Mission régionale d'autorité environnementale

Région Hauts-de-France

**Avis de la mission régionale
d'autorité environnementale
Hauts-de-France
sur le projet de parc éolien du Cerisier
de la société « Escofi »
sur la commune de Colofay (02)
étude d'impact du 13 janvier 2021**

n°MRAe 2022-6590

Carte de présentation du projet (source : dossier Pièce 1 page 9)

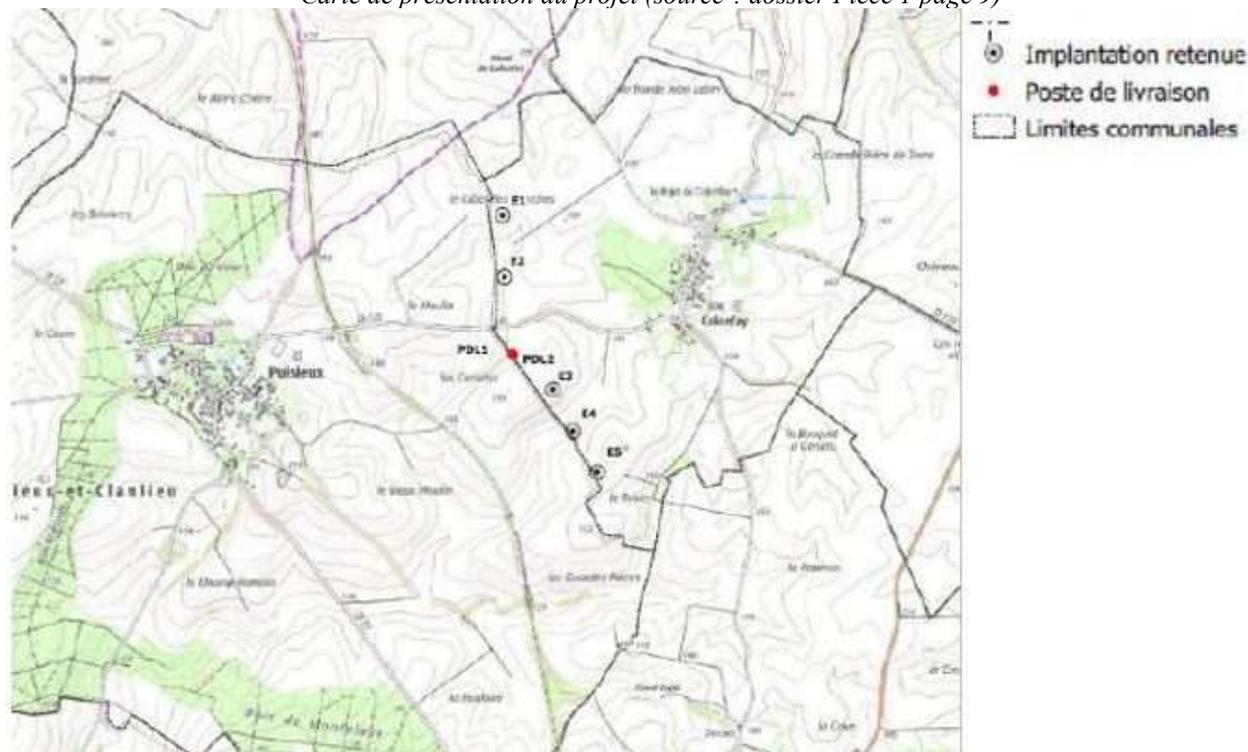
Au moment du dépôt du dossier, le modèle de machine n'est pas encore retenu (cf. page 10 de la pièce 1 « description de la demande »).

Le modèle n'est pas encore choisi, l'avis est rendu sur un projet de cinq éoliennes d'une hauteur maximale de 150 mètres, d'un diamètre de rotor de 117 mètres et de garde au sol d'au moins 33 mètres, localisées comme indiqué ci-dessous.

Carte de localisation du parc éolien d'Arc-en-Thiérache (source : Signe DREAL HdF)

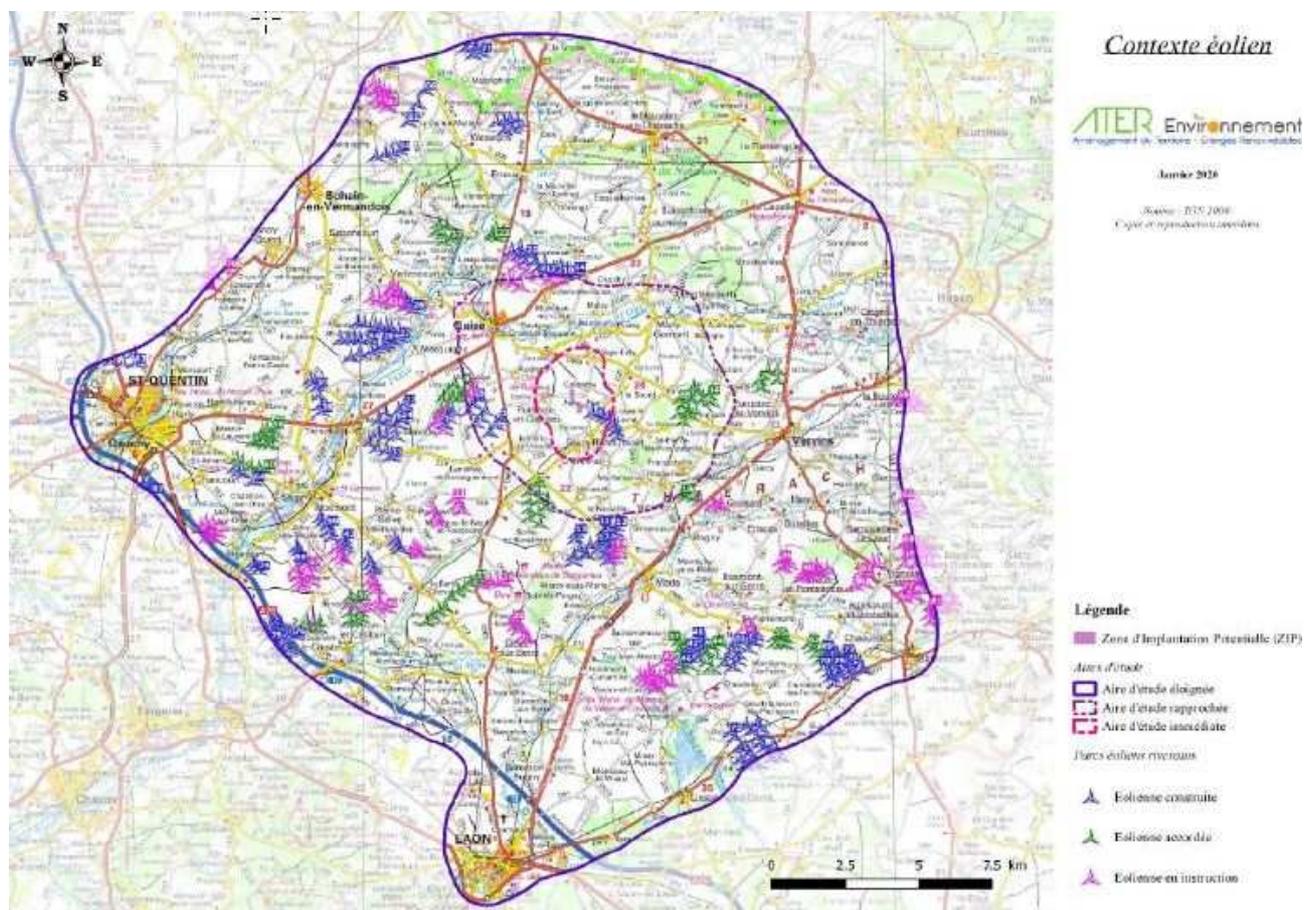
L'autorité environnementale relève que le projet s'insère en continuité du parc éolien d'Arc-en-Thiérache de la société « EVELOP » (à 450 mètres), comprenant huit éoliennes sur les communes de Lemé, Chevennes et Sains-Richaumont.

Cependant, l'autorité environnementale relève que cette dernière indique sept éoliennes pour le Parc éolien d'Arc-en-Thiérache, alors que celui-ci en compte huit. Il conviendrait de corriger et actualiser l'étude d'impact.

L'autorité environnementale recommande d'intégrer les éoliennes du parc voisin d'Arc-en-Thiérache dans l'évaluation environnementale du parc éolien du Cerisier, notamment pour les mesures de réduction.
